## PARC EOLIEN DE CHAMPS PERDUS 2

Commune de Hangest-en-Santerre (80)

# 11. MÉMOIRE EN RÉPONSE À L'AVIS DE L'AUTORITÉ ENVIRONNEMENTALE

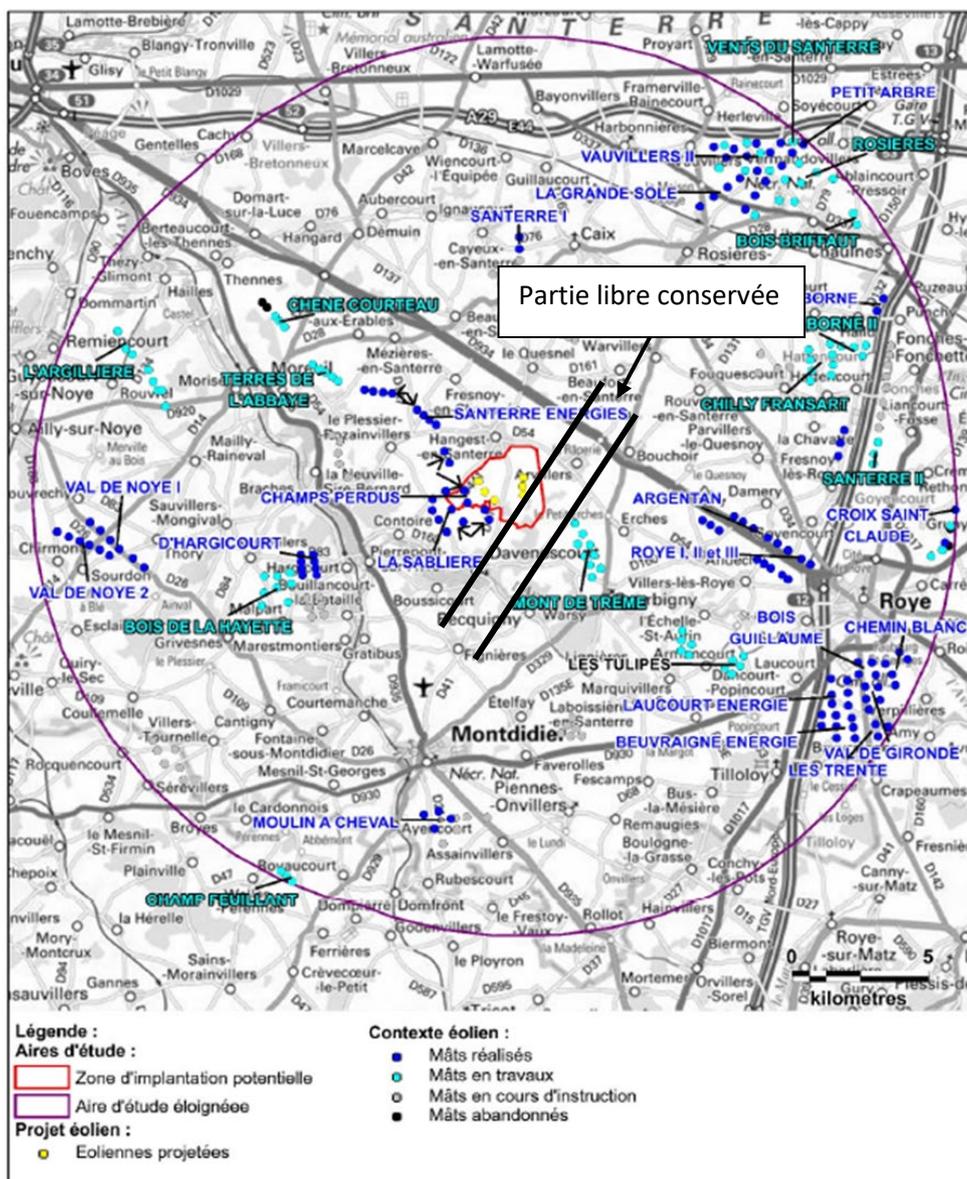
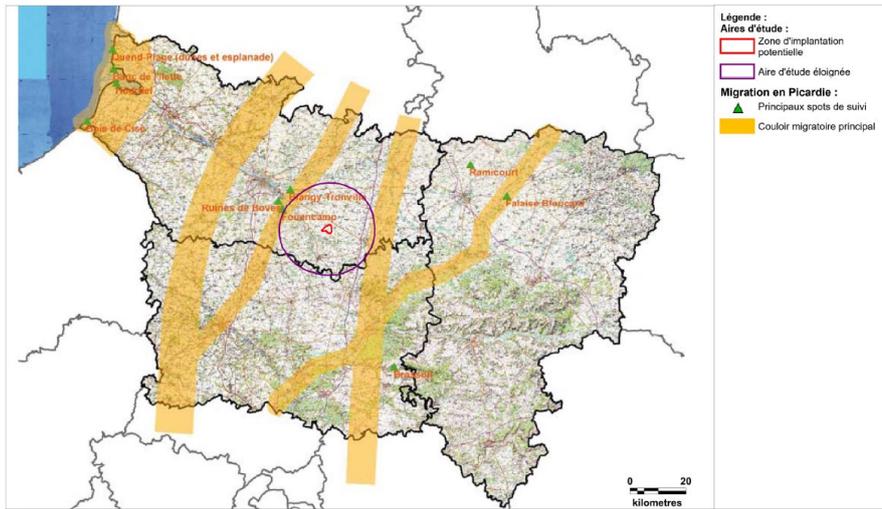
*« L'étude d'impact (page 172) indique un effet de barrière pour l'avifaune migratrice du fait de l'emprise cumulée d'environ 3 km face à l'axe principal d'approche des oiseaux migrateurs, des parcs éoliens de Champs perdus 1, Champs perdus 2 et de la Sablière. Ce cumul d'impact est jugé faible, sans vraiment le démontrer. L'analyse des effets cumulés intégrant les trois parcs mériterait d'être développée sur le volet relatif à la population avifaunistique.*

*L'autorité environnementale recommande de compléter l'analyse de l'impact cumulé sur l'avifaune. »*

Pour rappel, cette thématique est traitée p 399 de l'étude écologique (document 7-4) et précise notamment que: « La co-existence des divers parcs éoliens ne crée pas de nouvel écran (ou angle intercepté) selon l'axe NE - SO et limite en conséquence d'éventuels nouveaux effets de barrière. Les parties « libres » sur le côté entre les deux paires d'éoliennes de Champs Perdus 1 et entre La Sablière et Mont de Trême seront préservées pour le passage des oiseaux migrateurs. Eventuellement, quelques déviations de vol seront constatées à l'encontre du Goéland brun et de la Mouette rieuse qui constituent les principales espèces d'envergure moyenne observées à hauteur du rotors des futures éoliennes. »

La carte 15 p62 de l'étude écologique (document 7-4) et visible sur la page suivante illustre les principaux couloirs et spots migratoires connus en Picardie. Elle montre que la zone d'implantation potentielle n'est pas concernée par l'existence de couloir principal de migration.

La carte 94 p 397 du même document, et visible également sur la page suivante, illustre le contexte éolien régional du projet de Champs Perdus 2. Comme on peut le voir le parc éolien de Champs Perdus 2 n'ajoute quasiment aucun effet de barrière supplémentaire par rapport aux mâts réalisés (en bleu foncé), et la partie libre au sud-est entre l'ensemble homogène, constitué des parcs de Champs Perdus 1 et de la Sablière, et le parc éolien du Mont de Trême est conservée.

Ainsi, au vu de la présence des parcs aux alentours, les effets de déviation de la trajectoire sont minimisés. Ce projet n'accroît pas spécialement la route des migrateurs dans le sens où dans tous les cas ils dévient.
